**PROJETO DE EXECUÇÃO E DA OTIMIZAÇÃO DE  
ESCOAMENTO ENTRE O RESERVATÓRIO INICIAL  
OCIDENTAL E O RESERVATÓRIO FINAL –  
TROÇO CÂMARA DE PENINA E ETA DAS FONTAINHAS**

**ESTUDO DE IMPACTE AMBIENTAL  
CONSOLIDADO**

**RESPOSTA AOS ELEMENTOS ADICIONAIS**

**MARÇO 2024**

Figura 7.1 – Proporção de inscritos (%) por diagnóstico ativo no ACeS Barlavento, por sexo, dezembro 2021 (Fonte: Perfil Local de Saúde 2023 – ACeS Barlavento).

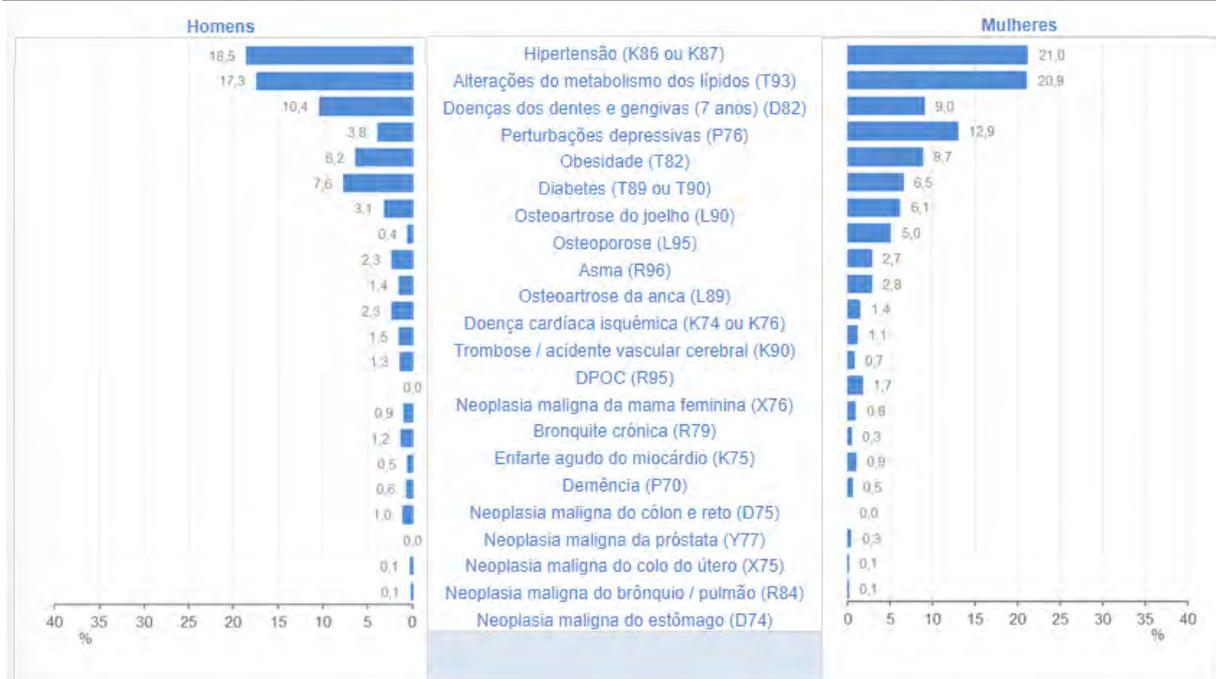
**7.1** *Corrigir as seguintes informações: "Relativamente ao índice de envelhecimento em 2020, o ACeS Central (...)" - Pág. 292; "Quadro 15.7 (...) - Fonte: Perfis Locais de Saúde 2023 – AceS Central" - Pág. 294 e "Proporção de inscritos (%) por diagnóstico ativo no ACeS Central, por sexo (...) - Pág.296". Assim onde consta ACeS Central deve constar ACeS Barlavento.*

Por fim, na legenda da figura onde se lê "ACeS Central" deve ler-se:

**VISIBILIDADE DO SOLO**

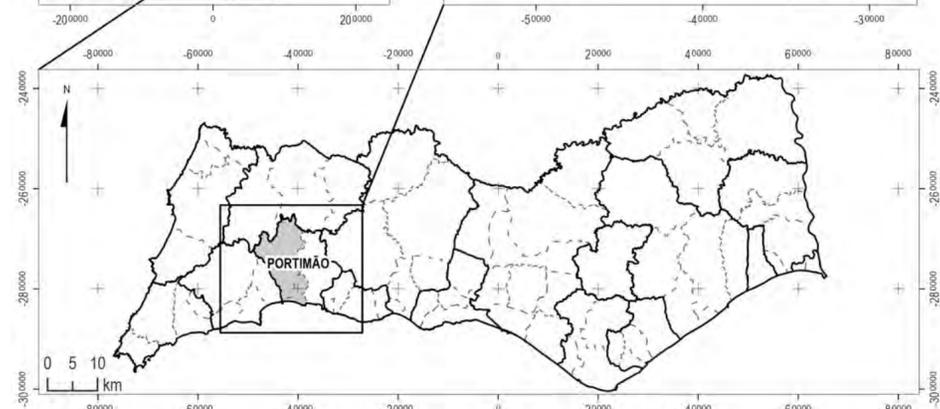
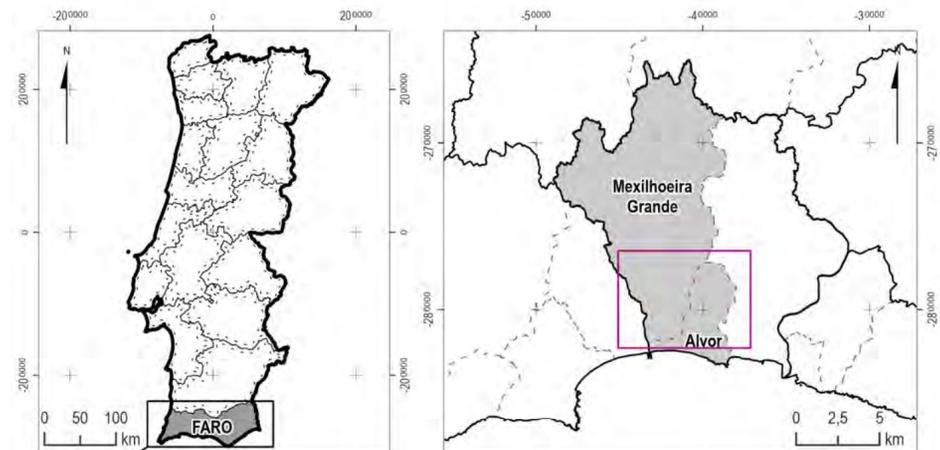
*6.3 Apresentar a carta específica com a descrição das condições de visibilidade no momento da prospeção arqueológica. O EIA apresenta no Volume 2, o Desenho PR-21989-OR, «Carta de 3 visibilidade do solo», remetendo-a para o fator Ordenamento, pelo que ou trata-se de um lapso na legenda, a corrigir, ou não foi apresentada o correspondente desenho para o fator património cultural.*

De forma a tornar a cartografia do património de mais clara leitura, os títulos do **DESENHO 14** e do **DESENHO 15** foram alterados. Assim:

- O **DESENHO 14** designa-se agora: Carta do Património Arqueológico, Arquitetónico e Etnográfico – Inventário (Revisão A);
- O **DESENHO 15** designa-se agora: Carta de Visibilidade do Solo – Património Arqueológico, Arquitetónico e Etnográfico (Revisão A).
